福島第一原子力発電所 特定原子力施設に係る実施計画変更比較表（第Ⅱ章 2.13 使用済燃料乾式キャスク仮保管設備）

変更前	変更後	変更理由														
(現行記載なし)	<p style="text-align: center;"><u>表 2. 13-4 輸送貯蔵兼用キャスク (増設) 仕様</u></p>

図 1.1-6 半径方向断面モデル(乾式貯蔵キャスク(大型キャスク))

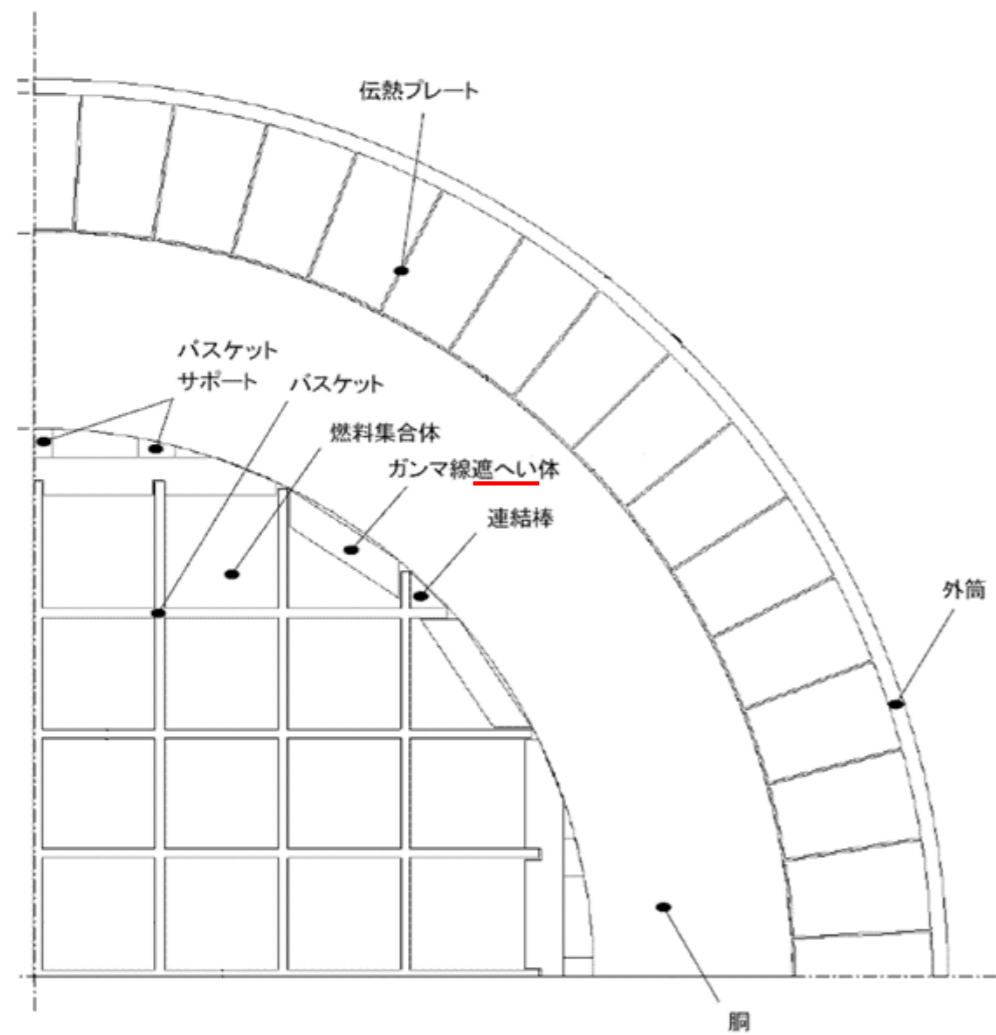
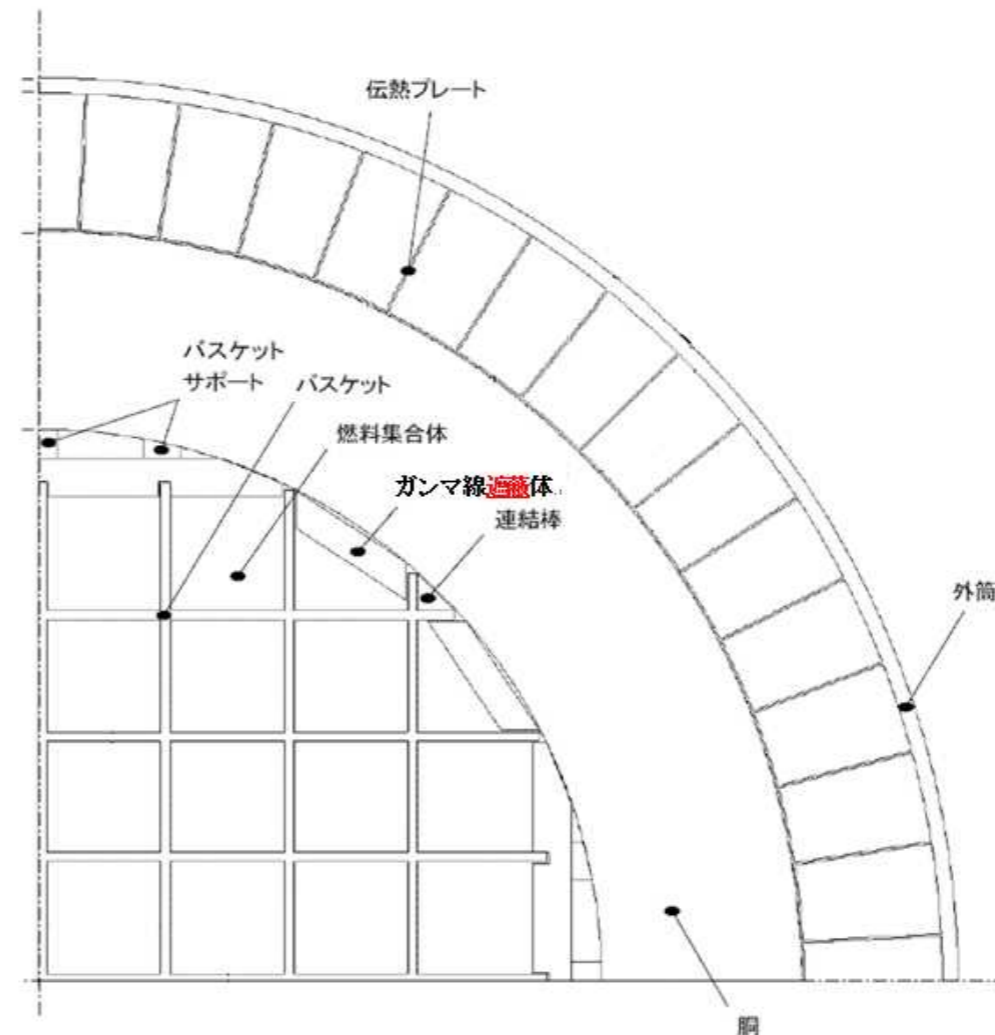
変更理由

記載の適正化

図 1.1-11 軸方向断面モデル

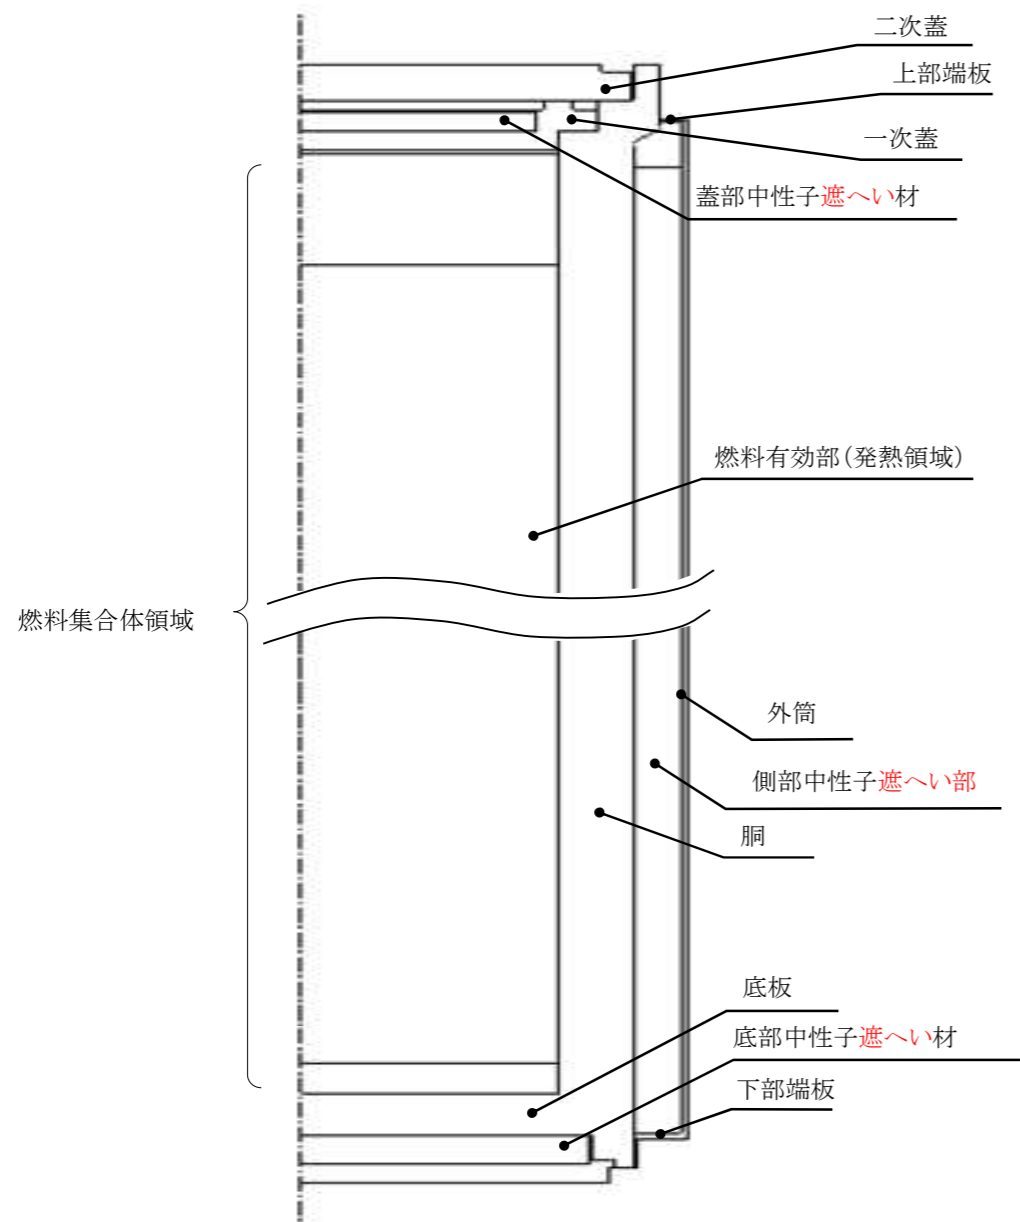
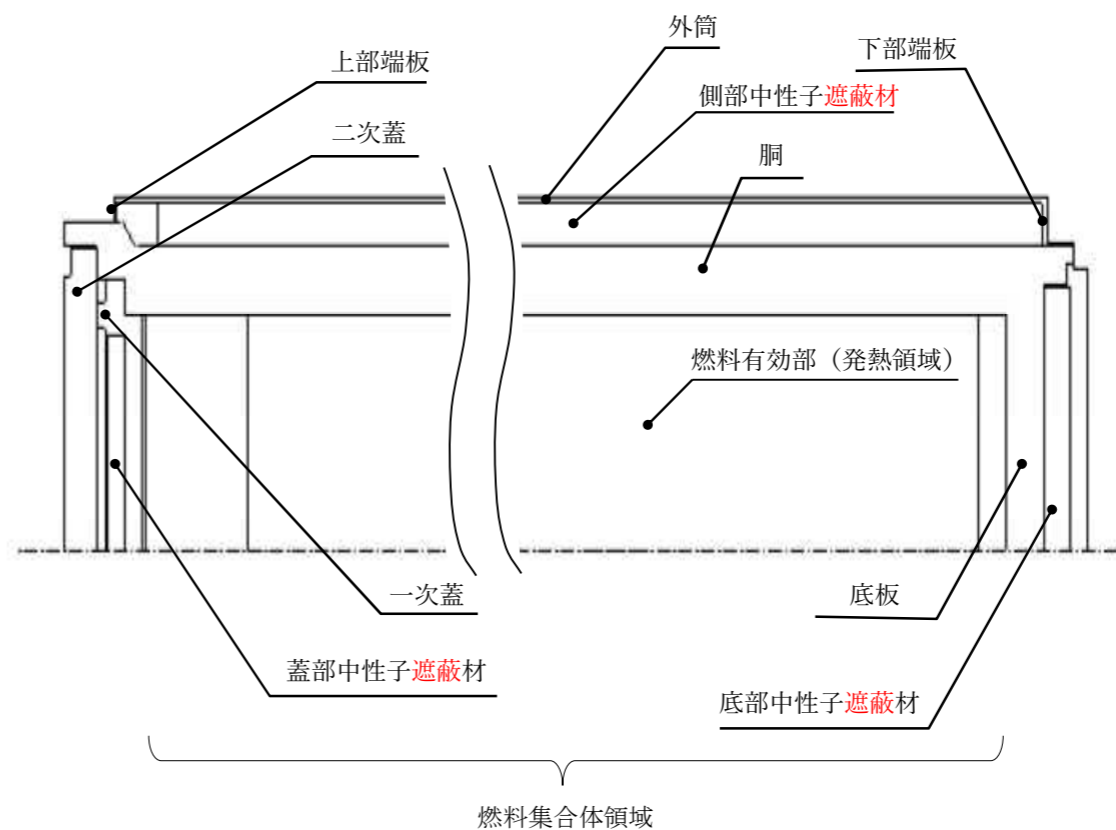
変更理由

記載の適正化

図 2.1-3 乾式貯蔵キャスクの貫通孔蓋板部詳細図

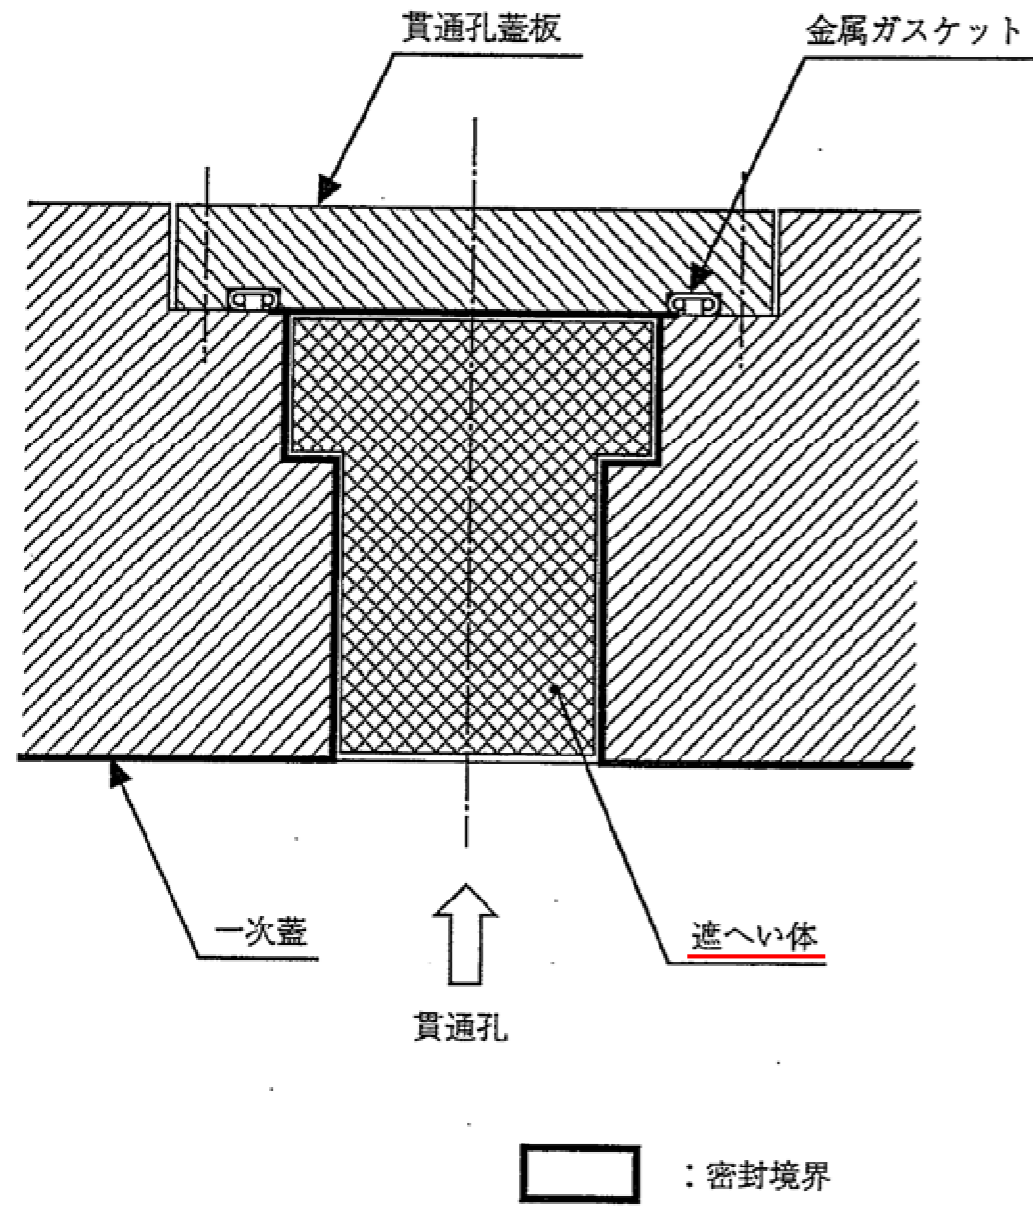
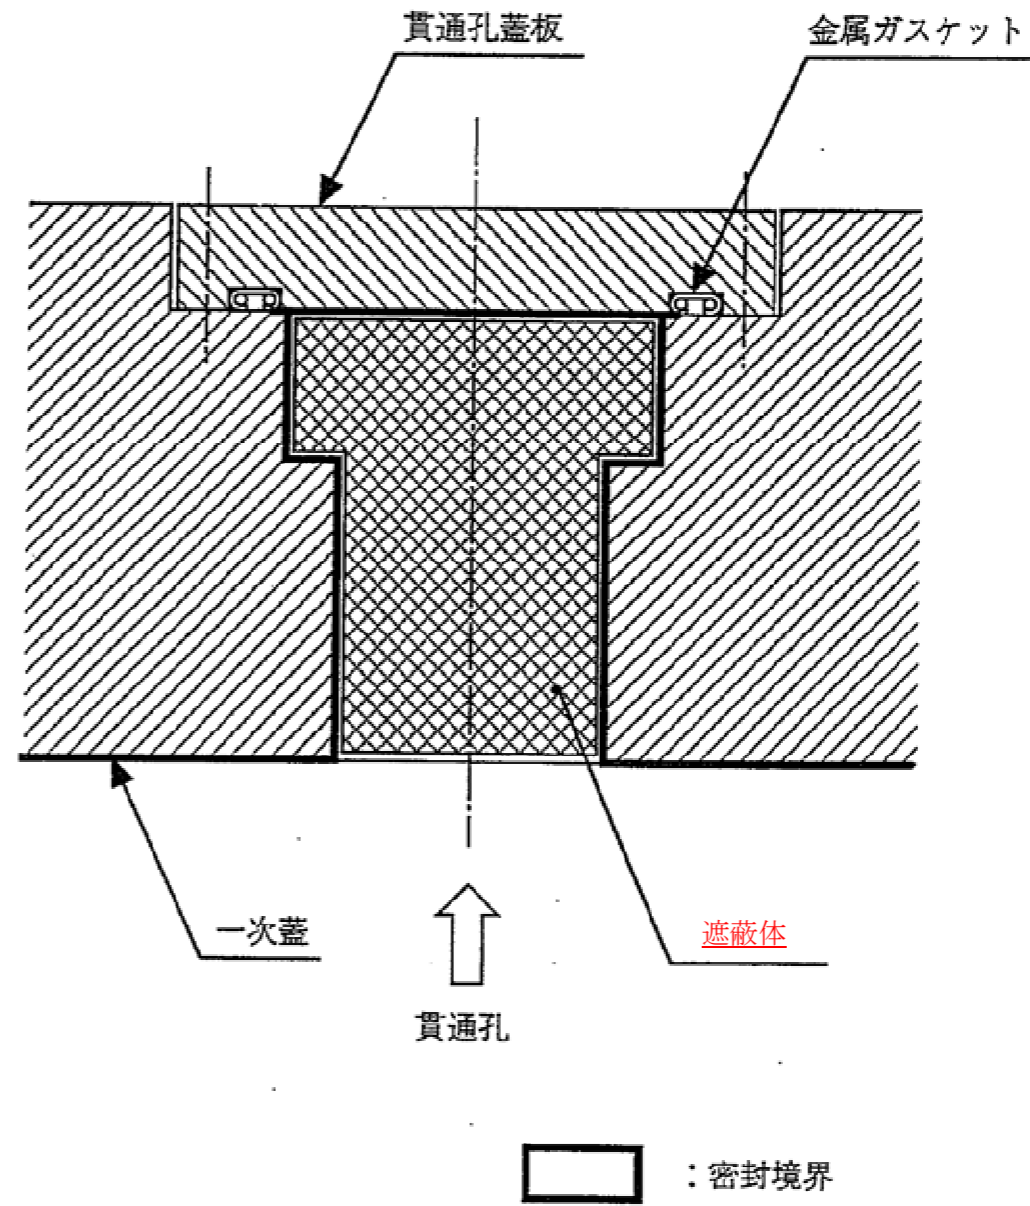
変更理由

記載の適正化

図 3.1-2 乾式貯蔵キャスク 中性子遮蔽解析モデル (中型キャスク) (単位: mm)

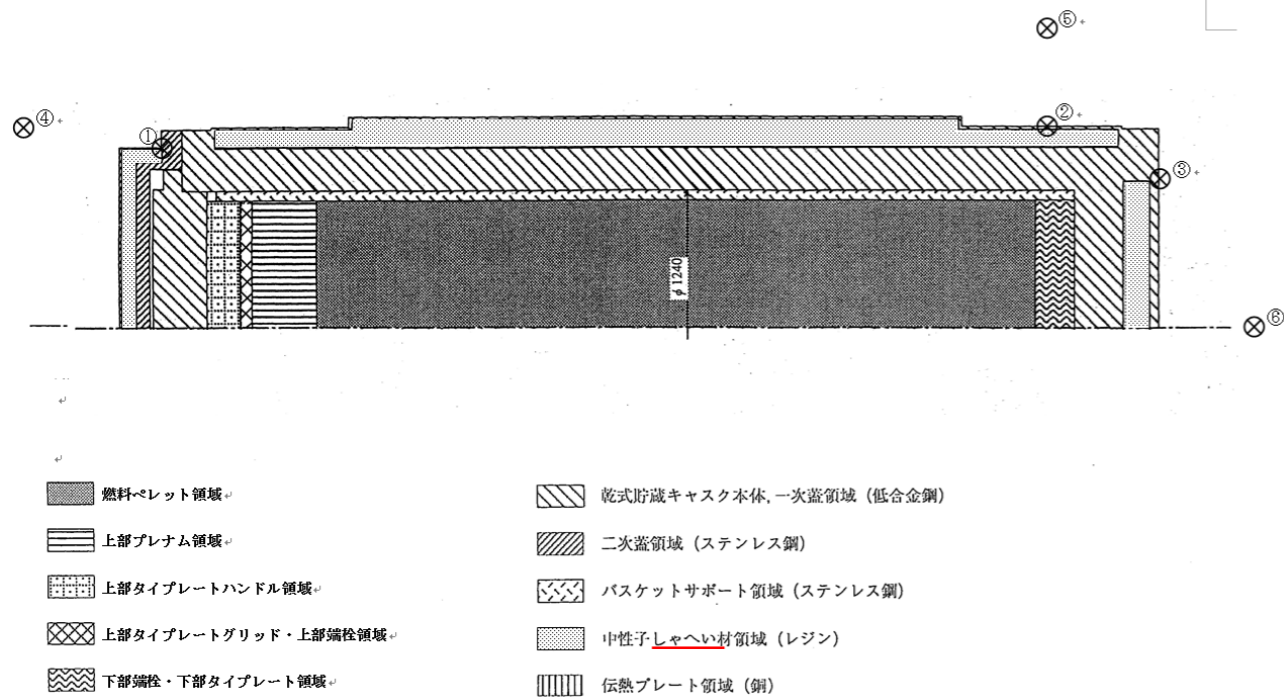
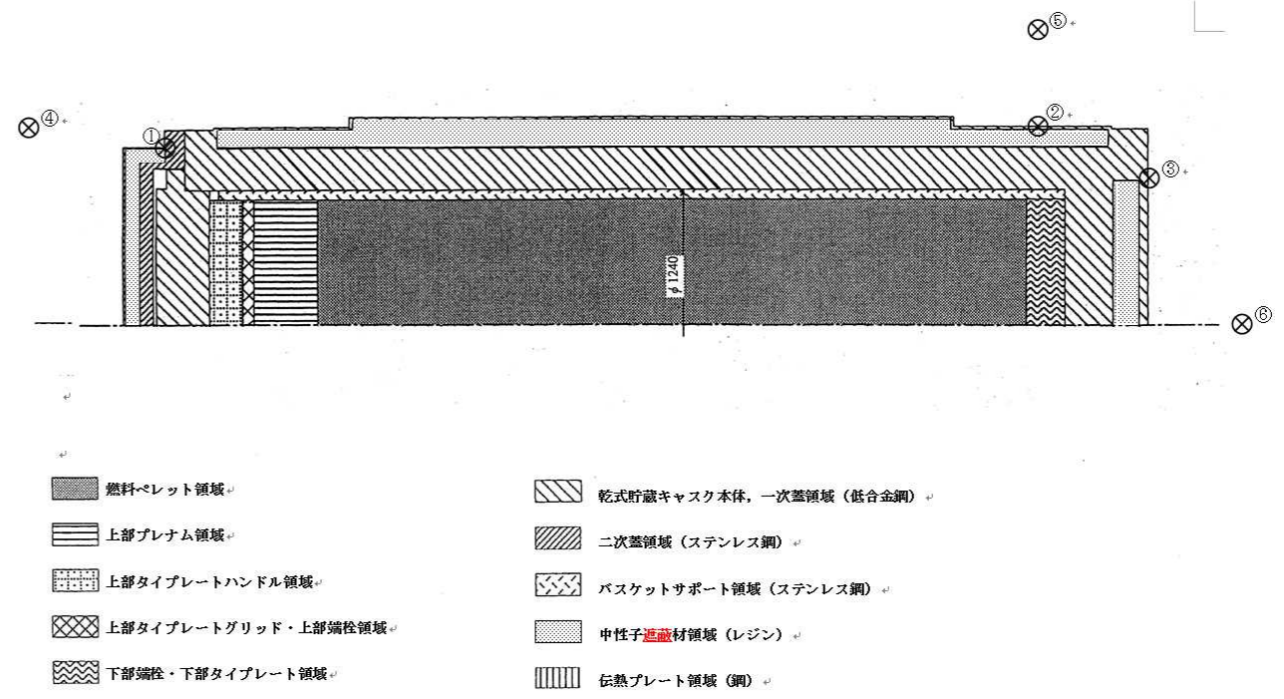
変更理由

記載の適正化

図 3.1-4 乾式貯蔵キャスクトラニオン部の中性子遮蔽解析モデル (中型キャスク・大型キャスク共通)

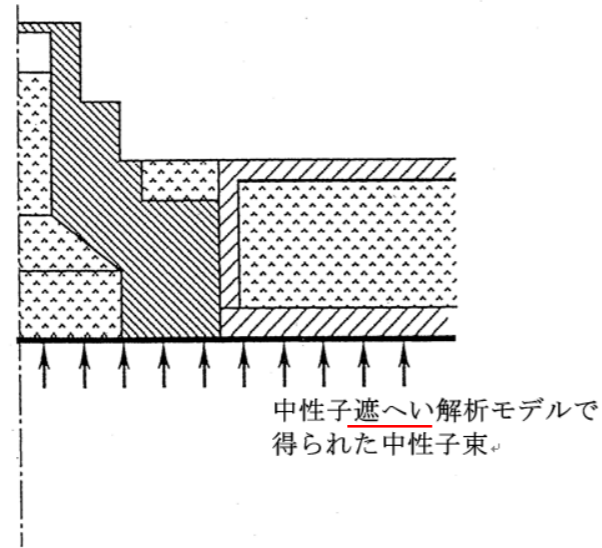
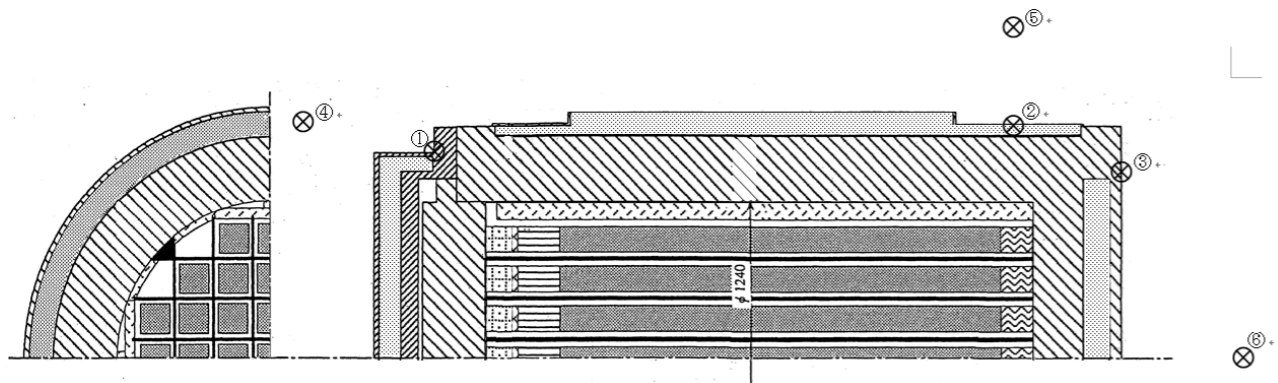
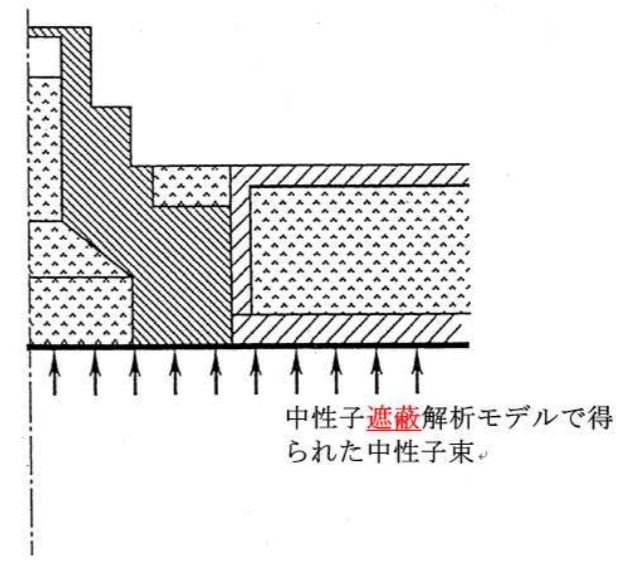
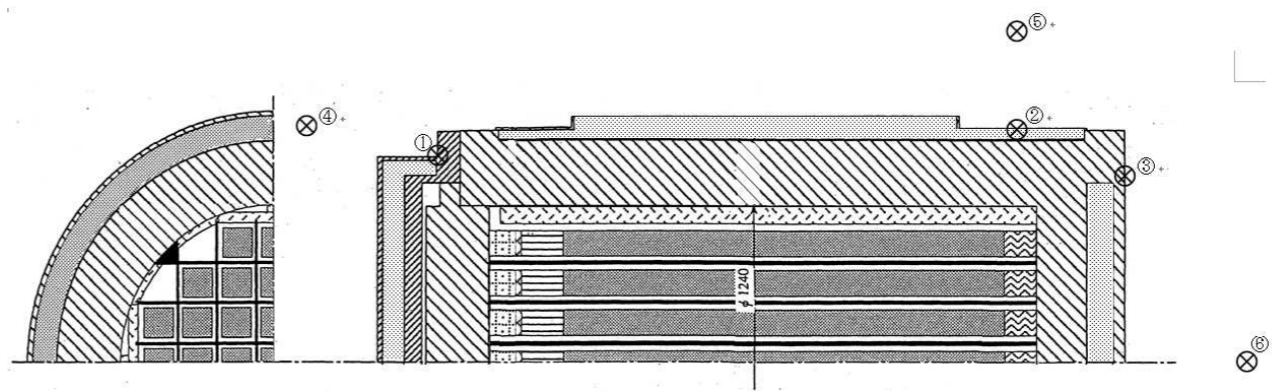
変更理由

記載の適正化
